工程指示 / 要求簡箋(E.I.)

工程指示編號：EI/ 9493 /18 修改版次：B  
 工程編號：J836 工程名稱：日出東城7期平台  
 工程項目：WW1鋁料檢閱修改  
 收件人：Maggie Lor 發件人：李耀輝 日期：2018/7/19

X85539

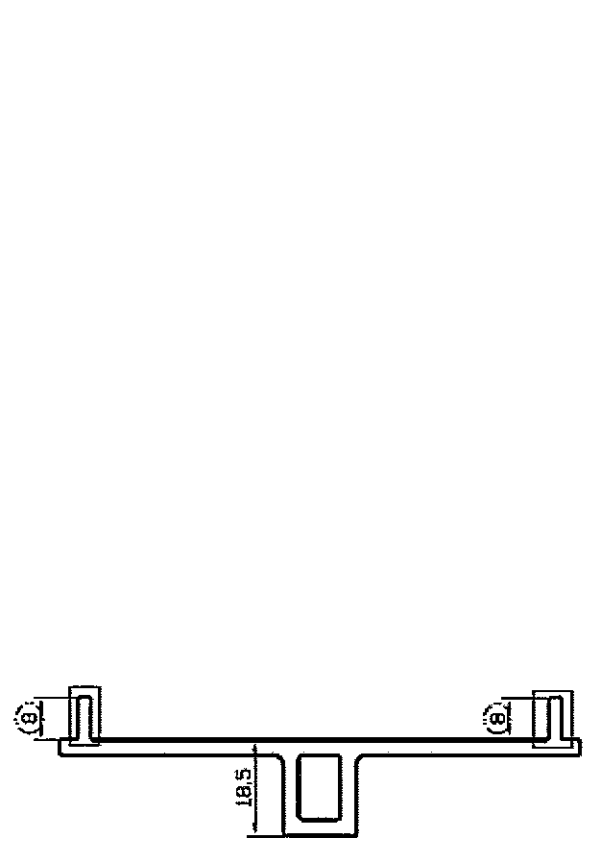
因德北则改至165mm长。

建议将客户提供的图纸圈住的位置修改为右图圈住的位置所示

建议将客户提供的图纸圈住的位置修改为右图圈住的位置所示

此两处为了可以与X85539配合，建议将尺寸10mm修改为8.0mm。

Ok
